针对前期市场集中出现的DC柜机制热模式下出风不均的投诉，特做此指引进行整改。

二、维修指引：

2、需要更换电辅热安装方式：

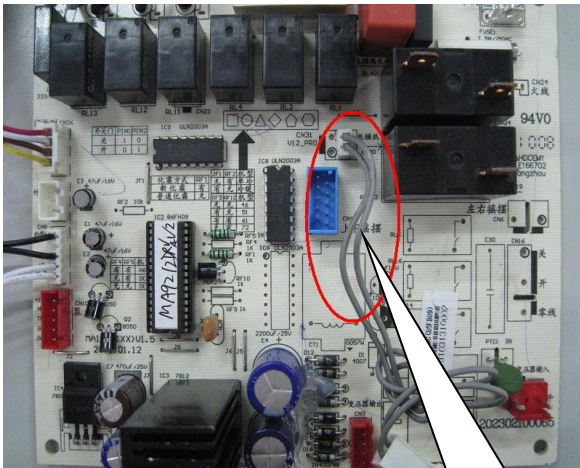
更改前PTC固定在蒸发器边板上

更改后PTC固定在出风盖板上

3、电路板更改：需要将电路板上的电辅热温控器对接端子剪断，将靠近电路板一侧的两根线体进行短接处理。具体可参考下图：

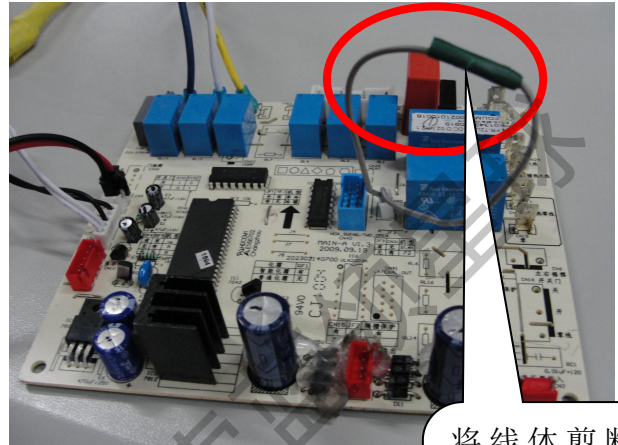
更改前电控主板

更改前电辅热温控器连接为对接线

更改后电控主板

将线体剪断并进行短接和用绝缘胶布包扎处理
